Id. Doc. : PA-003-191001-003-01

Avis urgent de sécurité sur le terrain

PA-003, application logicielle c4D v 5.4.2 et versions antérieures, clients Catalyst et Catalyst HD avec boîtier de gating C-RAD HZ-009, utilisé pour un gating sur accélérateurs Varian C-Series

Objet : Pas de contrôle du faisceau si le boîtier de gating HZ-009 perd l'alimentation pendant le traitement

Figure 1, Indication de l'IUG contournée du boîtier de gating.

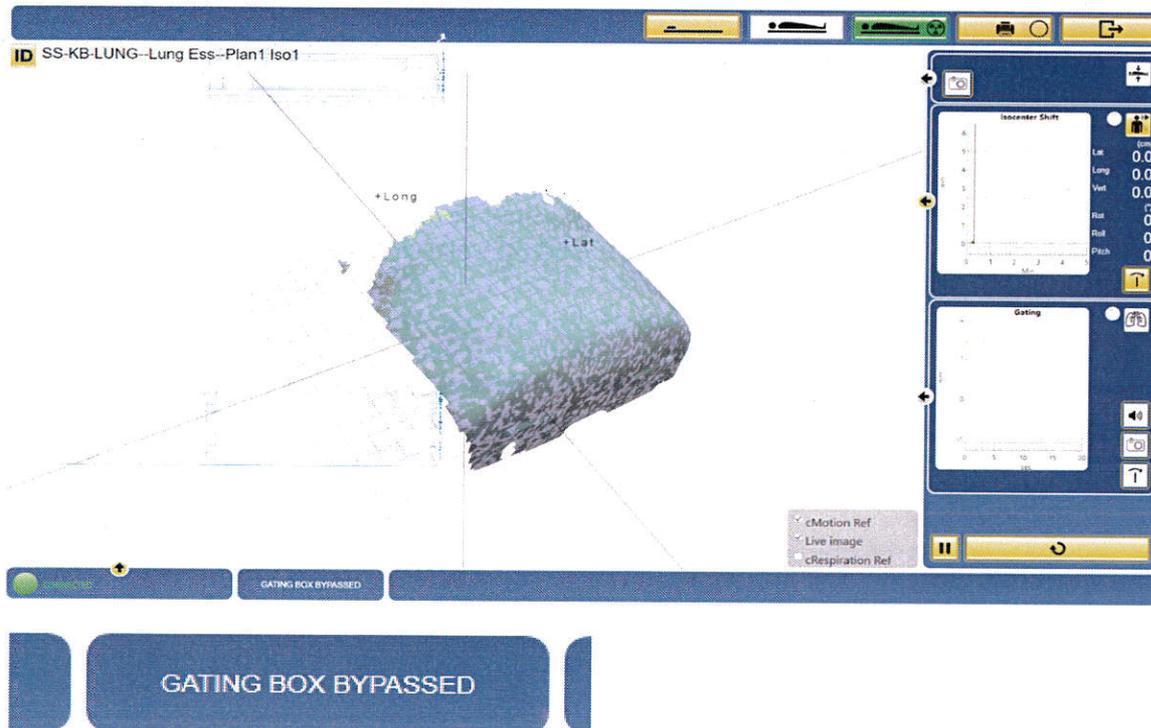
Le problème potentiel est que si le boîtier de gating perd l'alimentation, le mode prioritaire est activé même si la perte d'alimentation n'était pas voulue et le traitement sous gating peut être involontairement annulé / contourné.

Si le boîtier de gating est déconnecté de l'alimentation, c4D affichera un statut indiquant que le gating est contourné, voir Figure 1. (le statut « BOÎTIER DE GATING CONTOURNÉ » est affiché à la fois lorsque la clé du boîtier de commutation est sur arrêt, ou quel que soit le statut du commutateur à clé si le boîtier de gating est déconnecté de l'alimentation)

Si l'utilisateur continue le traitement après l'affichage de ce message, le traitement peut se poursuivre sans que le faisceau ne soit sous gating. La situation est équivalente à la mise sur arrêt de la clé du boîtier de commutation. Traiter le plan sans gating peut entraîner un mauvais traitement et des préjudices pour le patient.

En guise d'action immédiate, les clients concernés doivent s'assurer d'utiliser une source d'alimentation commune pour l'ordinateur client Catalyst et le boîtier de gating HZ-009. Une coupure d'alimentation sur cette ligne électrique arrêtera alors également le côté C-RAD de la liaison de communication, provoquant le verrouillage du côté Varian Linac.

- dans un pack de service qui sera disponible pour tous les clients concernés.
- dans la prochaine version du logiciel.
